SYNDICAT D'EAU DE LA VALLÉE DU CHER

**PROPOSITION DE PÉRIMÈTRES DE PROTECTION
POUR LES FORAGES DE PRODUCTION D'EAU DESTINÉE
À LA CONSOMMATION HUMAINE DITS « F5 » ET « F6 »
SITUÉS AU LIEU-DIT « MONCHAMP » SUR LE TERRITOIRE DE LA
COMMUNE DE FRANCUEIL**

**Avis géologique
de M. Gilbert ALCAYDÉ
Hydrogéologue agréé en matière d'hygiène publique
Coordonnateur pour le département de l'Indre-et-Loire**

Paris, le 17 octobre 2013

Coupe technique du forage F5

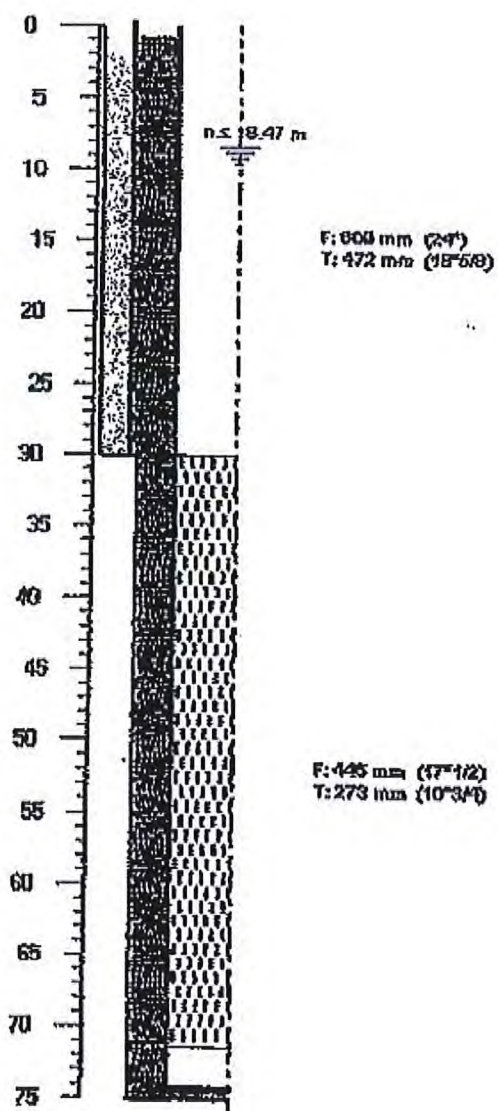
c- Coupe technique (ANNEXE III):

➤ Foration:

- par rotary à la boue de 0 à 30 m avec alésage au diamètre de 24" (609 mm)
- rotary à l'air de 30 à 75 m avec alésage au diamètre de 17" ½ (445 mm).

➤ Tubage: ont été mis en place

- un tube de soutènement plein en acier API de 18" 5/8 (472 mm) de diamètre jusqu'à la profondeur de 30 m, avec cimentation sous pression de l'espace annulaire jusqu'à cette profondeur;

- une colonne de captage en acier inox AISI 304, de 10" 3/4 (273 mm) de diamètre comprenant :

- un tube plein entre 0 et – 30 m,
- un tube crépiné à nervures repoussées (fentes de 1 mm) entre – 30 et – 71,40 m,
- un tube plein avec fond soudé entre – 71,40 et – 74,40 m.

Un massif de graviers siliceux de Loire de granulométrie 2/4 mm a été mis en place à l'extra-dos des tubes entre – 0,70 et – 75 m.

➤Tête d'ouvrage :

Elle n'est pas encore réalisée et consiste actuellement en un tube acier de 472 mm de diamètre s'élevant à environ 0,50 m au-dessus du sol et muni d'un capot en acier cadénassé. Avant la mise en service, une tête de forage identique à celle du forage F6 sera mise en place.

- 1) Réalisation de la tête du forage F5, identique à celle du forage F6.
- 2) Mise en place de la clôture du périmètre de protection immédiate comme indiqué au § X , 1°.
- 3) Installation d'un dispositif d'alerte anti-intrusion sur le forage.

Graphes d'interprétation du pompage par paliers du forage F5

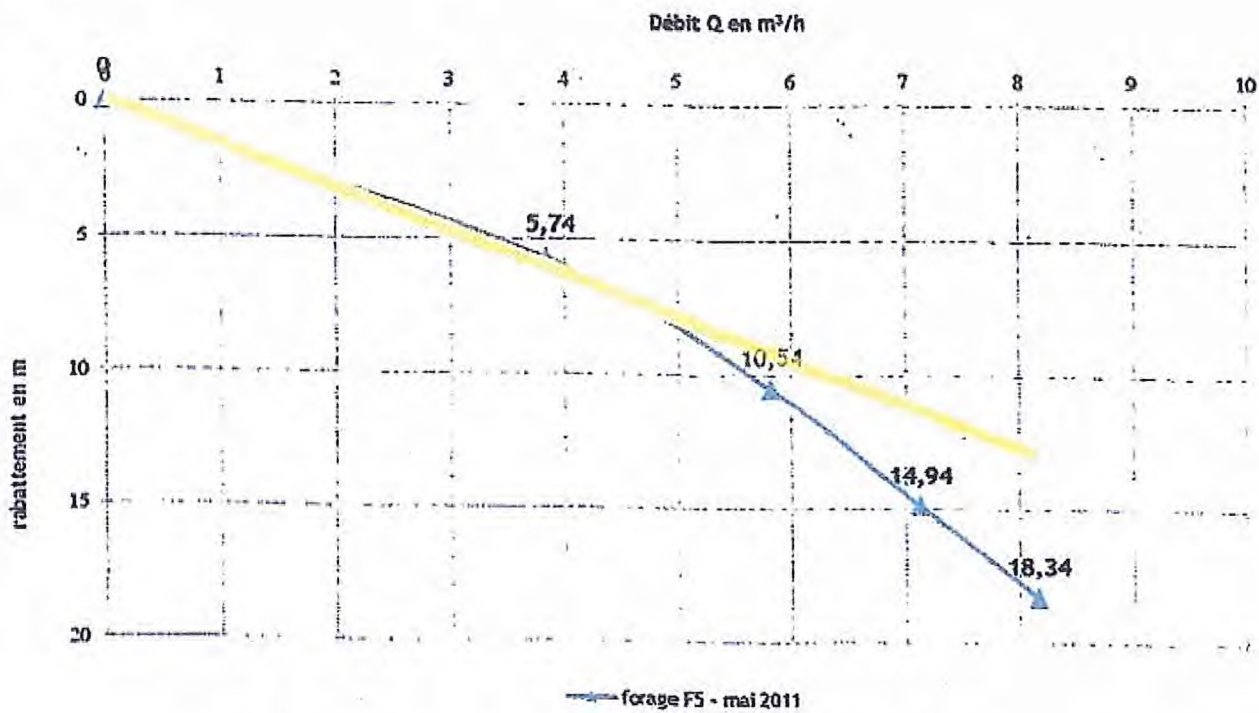
- en mai 2011 des pompages d'essais par paliers enchaînés de 1 heure aux débits successifs de 3,8 m³/h, 5,8 m³/h , 7,1 m³/h et 8,2 m³/h , le niveau statique se situant à 12,92 m par rapport au niveau du sol. Les rabattements correspondant ont été de 5,74 m, 10,54 m,

17,94 m et 18,34 m. Le débit critique a été atteint vers 5 m³/h, le débit spécifique étant de l'ordre de 0,8 m³/h/m (**ANNEXE IV**).

Coupe technique du forage F6

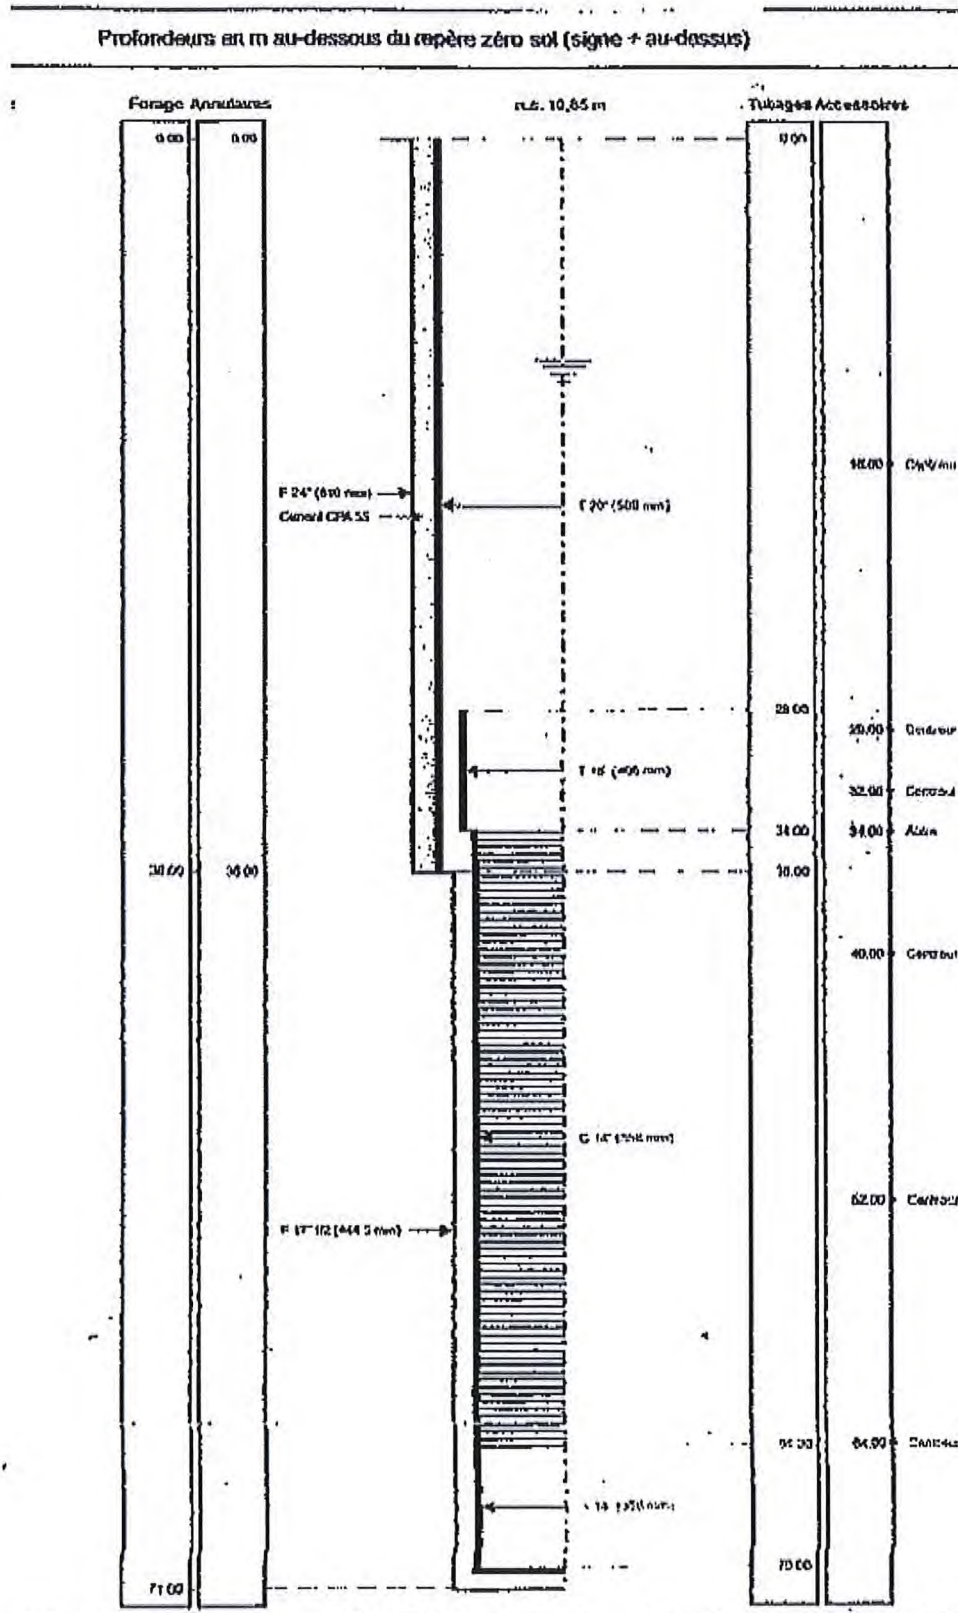
c - Coupe technique (**ANNEXE V**) :

Cet ouvrage est la reprise du sondage de reconnaissance dit S2 , après extraction des tubages et alésages réalisés en 2011.

➤ **Foration** : elle a été réalisée au rotary aux diamètres de 24" (610 mm) jusqu'à la profondeur de 36 m puis de 17" ½ (444,5 mm) jusqu'à la profondeur de 71 m.

- une colonne ascensionnelle constituée par un tube plein en acier API de 20" de diamètre (508 mm) descendu jusqu'à la profondeur de 36 m et cimenté à l'extra-dos sur toute cette hauteur,

- une colonne de captage en acier inox AISI 304 placée entre les profondeurs de 28 et 70 m et comprenant en tête un tube plein de 16" (406 mm) de diamètre entre -28 et -34 m, prolongé par un tube de 14" (356 mm) de diamètre, crépiné entre -34 et -64 m et plein entre

– 64 et – 70 m. Il était prévu de mettre en place un massif de gravier calibré à l'extrados de la colonne de captage mais cela n'a pas été réalisé et le développement du forage a été réalisé à trou nu avec toutefois la mise en place de gravier au fond de l'ouvrage. Pour maintenir la colonne de captage en place, des centreurs ont été installés et la mise en place du massif de gravier sera possible ultérieurement si cela s'avère nécessaire.

Tête d'ouvrage du forage F6

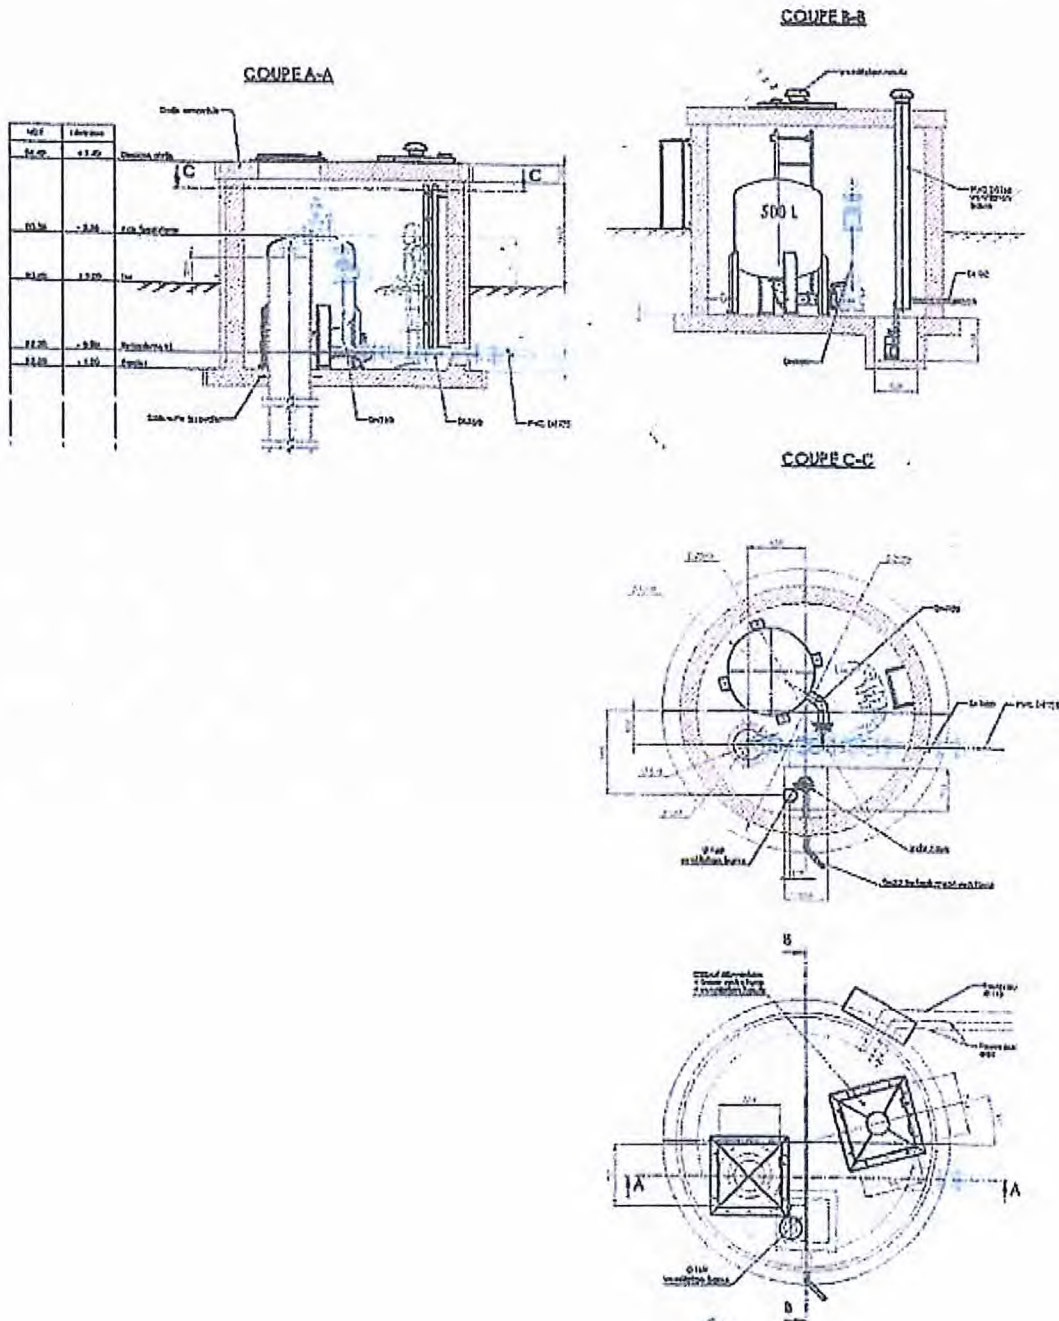
➤ **Tête d'ouvrage (ANNEXE VI) :**

Elle est constituée par un cuvelage circulaire en béton de 3 m de diamètre placé entre + 1,40 m et – 1m par rapport au niveau du sol et couvert par une dalle amovible de 3,10 m de diamètre et de 0,20 m d'épaisseur dotée de deux ouvertures de forme carrée de 0,75 m de côté fermées par des capots en acier inox : l'une est située à l'aplomb du tubage et l'autre munie d'un dispositif d'aération haute. Ont été également installés une ventilation basse et un vide cave pour la récupération et l'évacuation des eaux de condensation vers le fossé voisin.

À l'intérieur du cuvelage, le tubage s'ouvre à une hauteur de 1,30 m, soit à une cote supérieure de 0,30 m à celle du niveau du sol naturel et un ballon anti-bélier a été installé.

La tête d'ouvrage est équipée d'un système d'alarme anti-intrusion.

Courbe de l'essai de débit de longue durée du forage F6

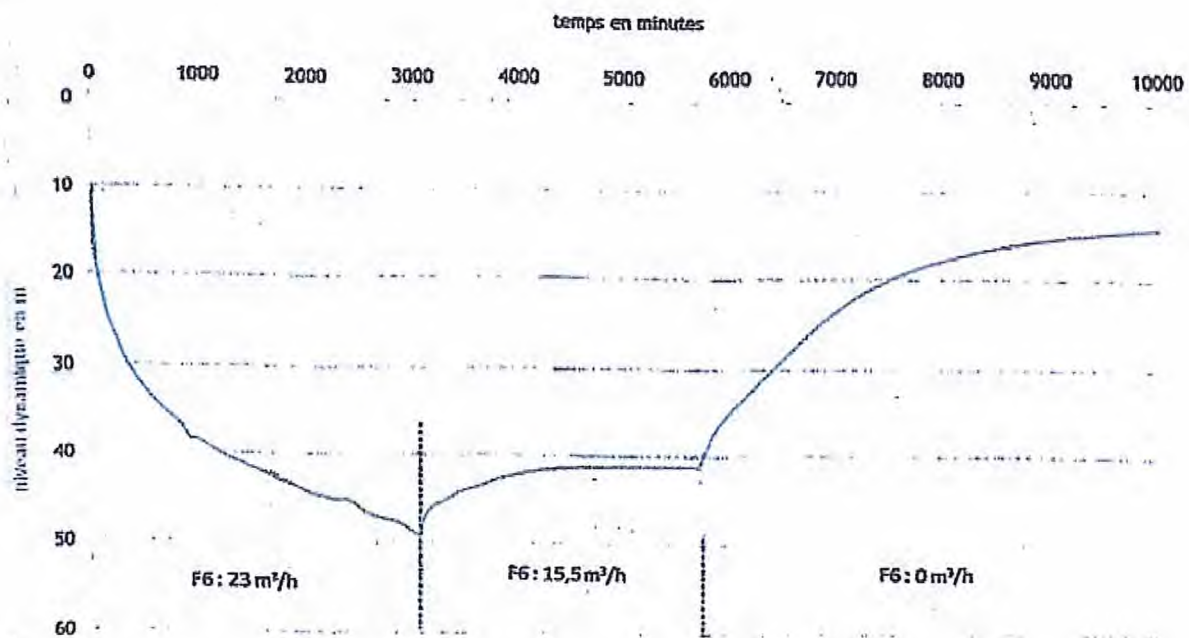
➤ un pompage d'essai continu de 51 heures au débit moyen de 23 m³/h poursuivi durant 44 heures au débit moyen de 15,5 m³/h.

Au bout de 51 h de pompage, le niveau dynamique s'établissait à la profondeur de 49,10 m, soit un rabattement de 36 m, le débit critique n'étant pas atteint.

Après 96 h de pompage (avec réduction du débit à 15,5 m³/h), le niveau dynamique était quasiment stabilisé à la profondeur de 41,22 m, soit un rabattement de 28,18 m (**ANNEXE VII**).

La transmissivité calculée est de 4.10^{-5} m²/s.

Périmètres de protection immédiate des forages F5 et F6

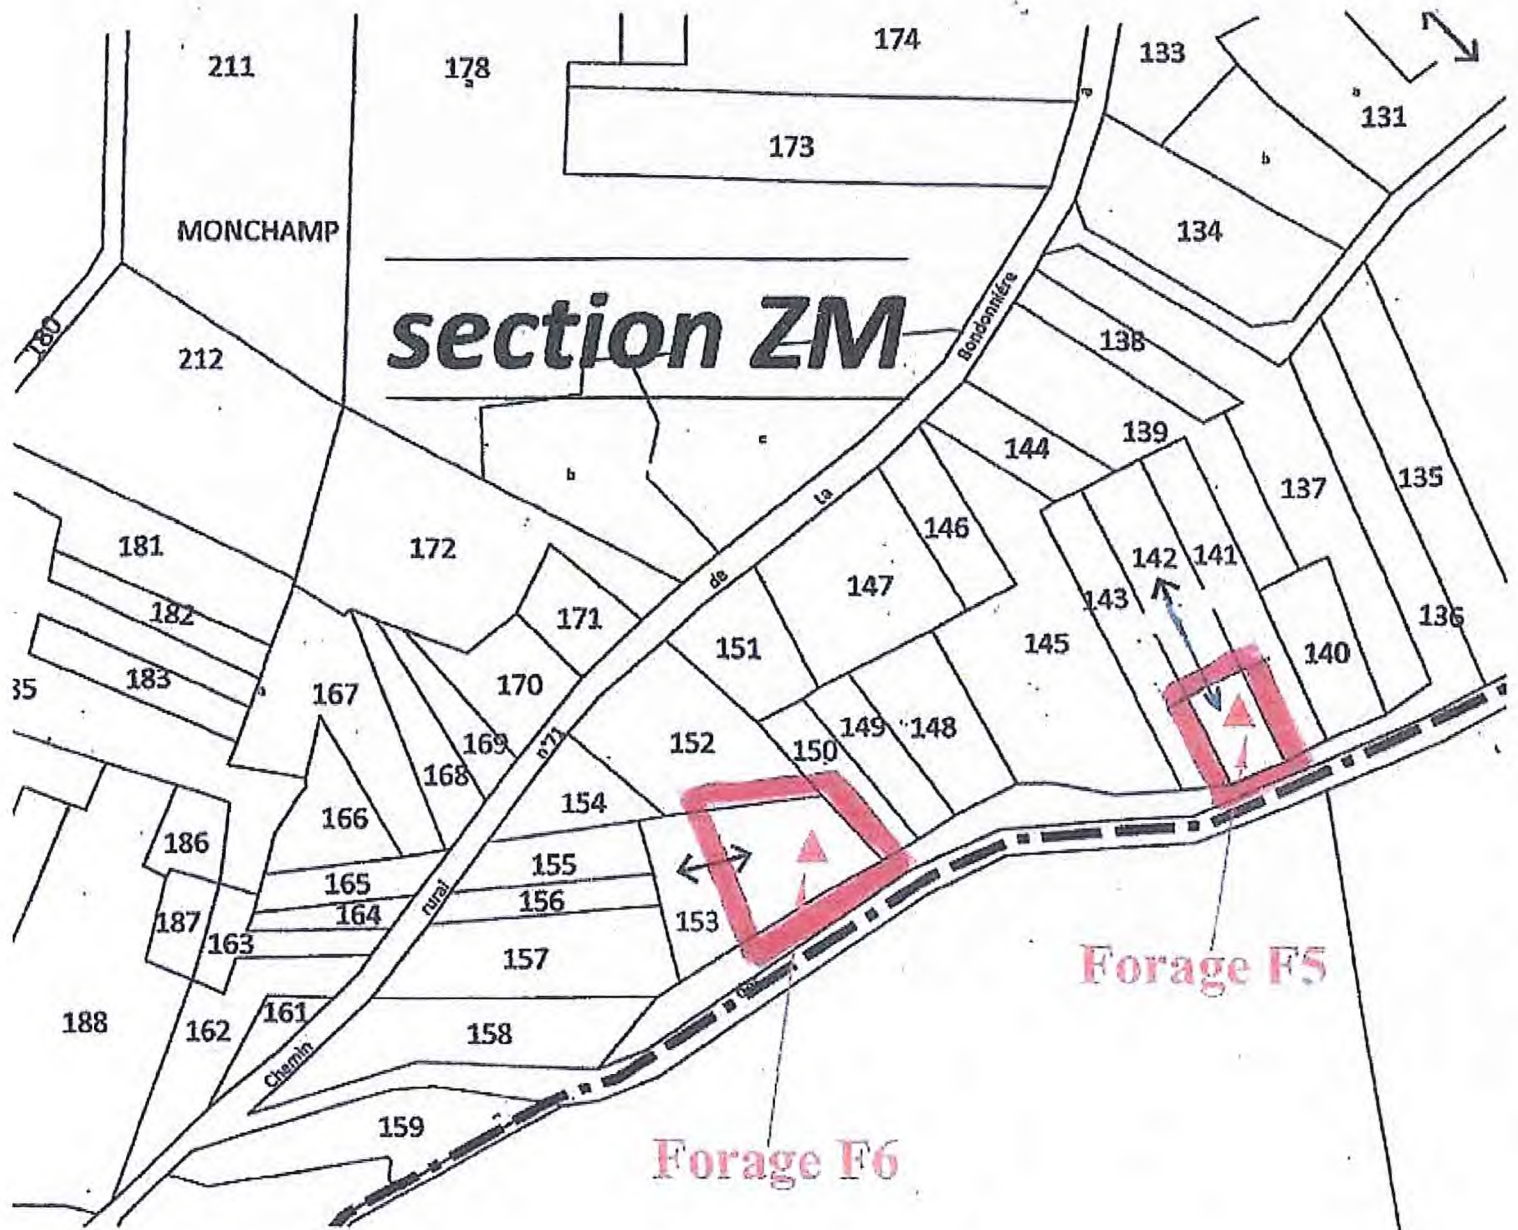
Ils seront constitués comme suit (**ANNEXE VIII**):

- **Forage F5** : par la parcelle n° 142 de la section ZM. En raison de la topographie, seule la partie sud (15 m x 20 m) sera entourée d'une clôture de 2 m de hauteur et tenue fermée.

- **Forage F6** : par la parcelle n° 153 de la section ZM, propriété du syndicat dont une partie est clôturée et tenue fermée.

À l'intérieur de ces périmètres seuls seront autorisés les activités, circulations, constructions, stockages et dépôts nécessités par l'exploitation et l'entretien des installations de captage.

Périmètres de protection des forages F5 et F6

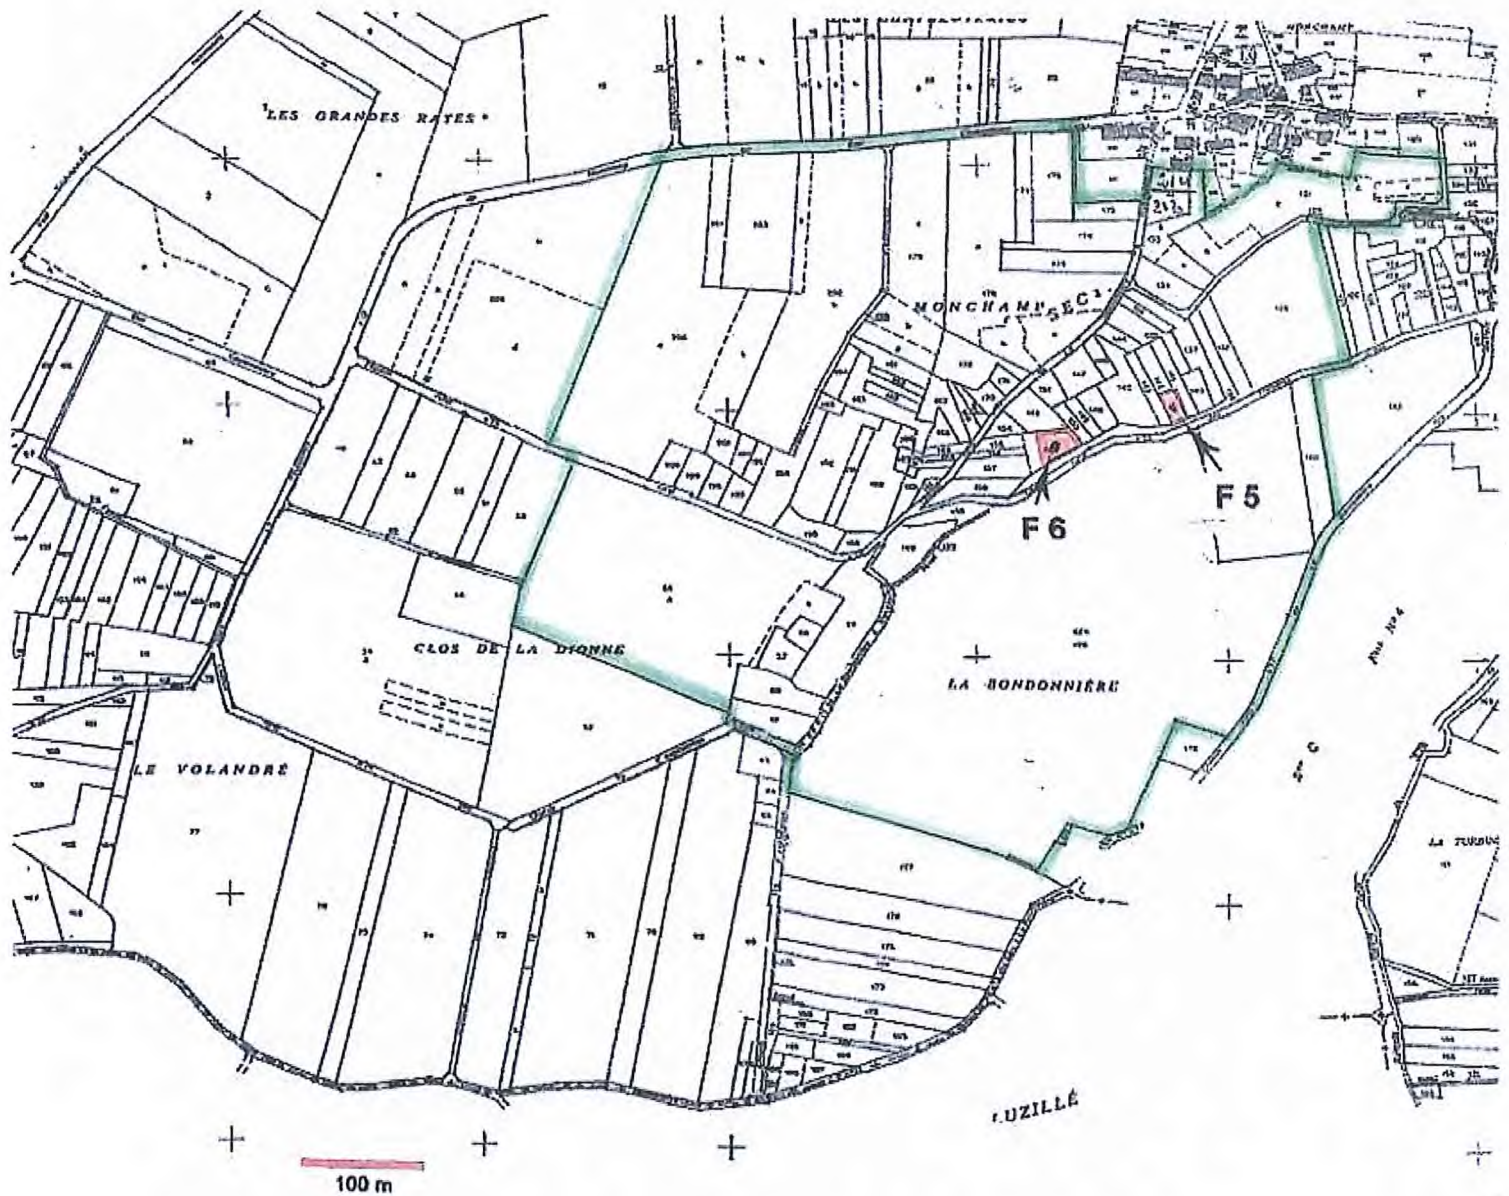
Il sera limité comme suit (**ANNEXE IX**):

- au nord : la limite des parcelles n° 205, 204, 203, 202, 180, 211, 178, 177, 176, 175, 214, 133, 131 de la section ZM,
- à l'est : la limite des parcelles n° 131, 128 de la section ZM et n° 182, 181, 224 de la section ZL,
- au sud : la limite des parcelles n° 224 de la section ZL, 61 et 56 de la section ZN,
- à l'ouest : la limite des parcelles n° 56 de la section ZN et n° 205 de la section ZM.

a – sont interdits:

b- sont réglementés:

Enfin, aucune construction nouvelle ne devra être autorisée à moins de 100 mètres des forages et les déversements accidentels de substances liquides ou solubles sur les terrains inclus dans le périmètre ou sur les voies ou portions de voies traversant ou longeant celui-ci devront être immédiatement signalés à l'exploitant du forage .
